Изменение № 5 ГОСТ 18679—73 Ушки для пломбирования. Конструкция и размеры

Принято Межгосударственным Советом по стандартизации, метрологии и сертификации (протокол № 14 от 12.11.98)

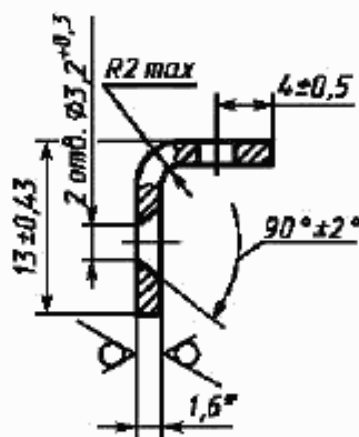
Пункт 4. Таблица 1. Графа *D*. Заменить размер: 6,5 на 6,0;
чертеж 2. Тип 2. Исполнение 1. Вид слева заменить новым:

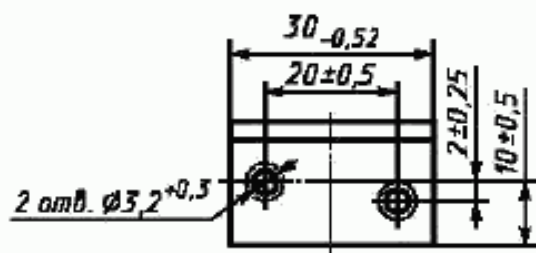
Чертеж 3. Тип 3. Главный вид заменить новым:

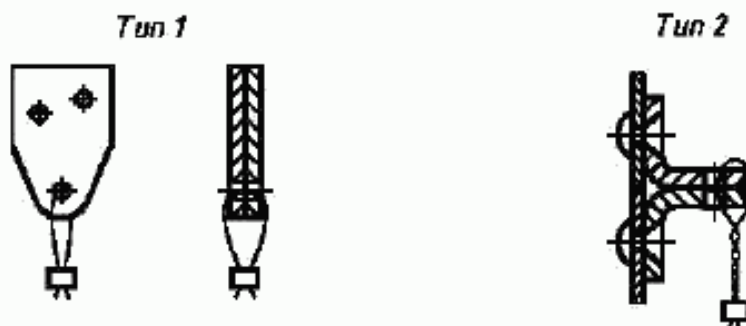
Приложение. Примеры способов пломбирования с применением ушек типов 1 и 2 заменить новыми:
